Autorisation d'exploitation de la Centrale hydroélectrique de Tancua (arrêté n° 25-01-2023-001) – Commune de Morbier

OBJET : Avis pour le renouvellement de la centrale hydro-électrique de Tancua sur la Bienne

Arrêté n° 25-01-2023-001

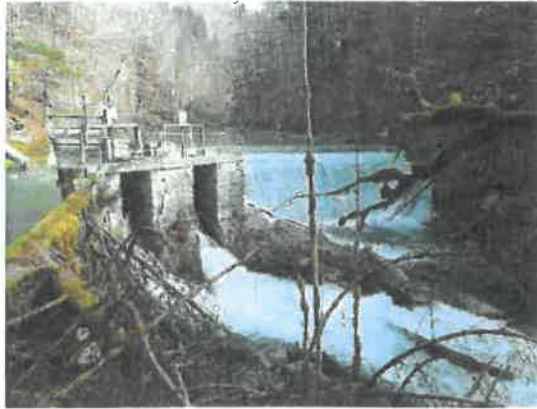
Au contraire, une « rapide » analyse de terrain laisse penser que la configuration du chenal historique en forme de « V » permettait la franchissabilité du seuil avant la construction du barrage (cf. photo en annexe).
